COMITÊ CIENTÍFICO DE ADAPTAÇÃO E RESILIÊNCIA CLIMÁTICA

Parecer referente ao projeto:

ESTUDOS DE CONCEPÇÃO E ANTEPROJETOS DE ENGENHARIA DE PROTEÇÃO CONTRA CHEIAS DO RIO GRAVATAÍ E AFLUENTES EM ALVORADA E PORTO ALEGRE/RS

05/08/2024

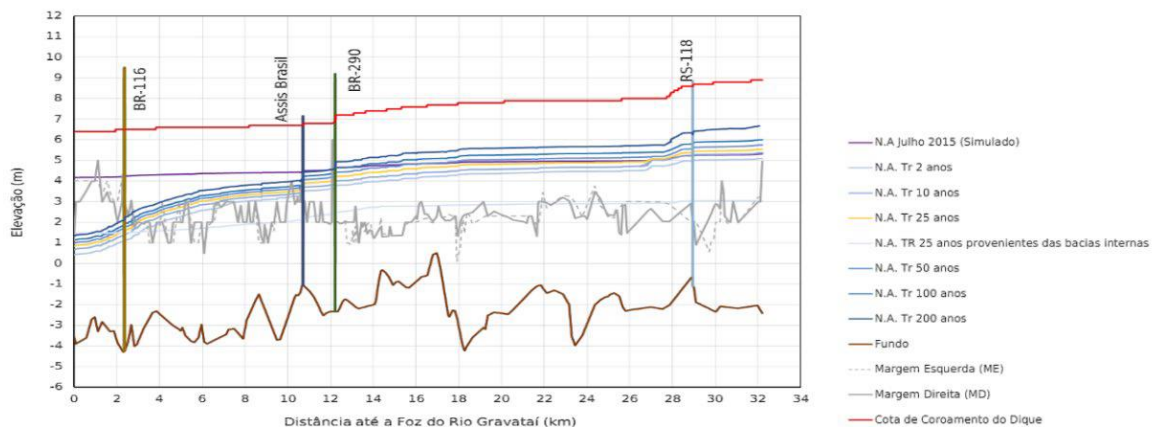
a) Quantas famílias teriam sido afetadas na cheia de 2024 caso o sistema de proteção de Alvorada/Porto Alegre já estivesse sido construído?

Caso o Sistema de Proteção Contra Cheias (SPCC) previsto tivesse sido implantado em sua totalidade, **a área de estudo diretamente atingida pela inundação teria sido protegida**. De acordo com os endereços divulgados pelo Censo Demográfico de 2022, dentro da área de estudo do SPCC Alvorada/Porto Alegre, 5.104 residências não teriam sido afetadas. Entretanto, estima-se que esse número seja maior, já que os endereços divulgados pelo IBGE, não contemplam 100% das edificações situadas na área. De todo o modo, é a melhor informação disponível.

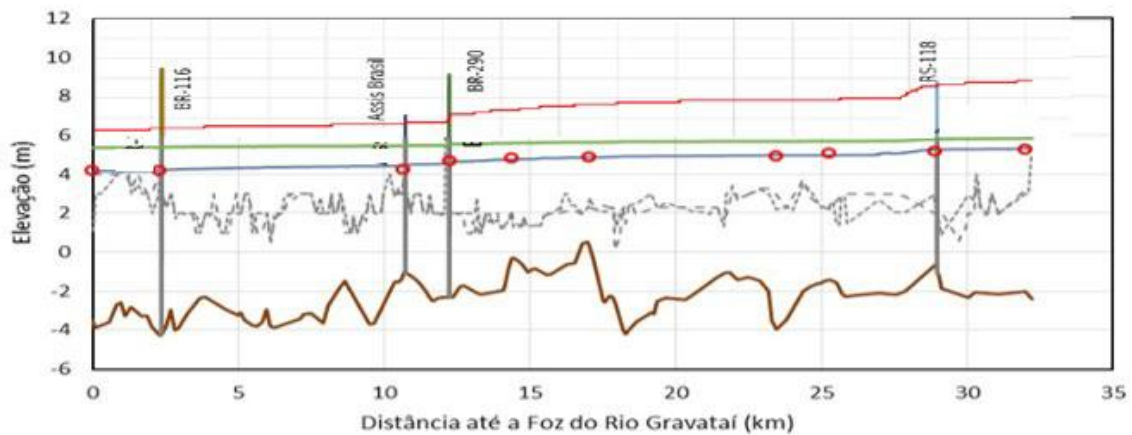
b) Considerando a cota de inundação atingida no evento de 2024, a cota de coroamento para os diques prevista no projeto está em uma cota superior de 1,5/2,0 metros?

O primeiro gráfico, extraído do projeto, mostra a cota de coroamento do dique principal e as cotas das simulações dos níveis de água para tempo de recorrência de 2 a 200 anos, onde foi prevista uma folga do mínimo de 2,2 m entre o nível de água para o tempo de recorrência de 200 anos e a crista do dique, prevendo em casos extremos a ação de vento e formação de ondas.

No segundo gráfico acrescentamos as cotas da cheia de 2024 e constata-se que a cota de coroamento do dique principal ficou pelo menos 1 m acima da cheia observada e quanto aos diques internos superior a 1,5 m.
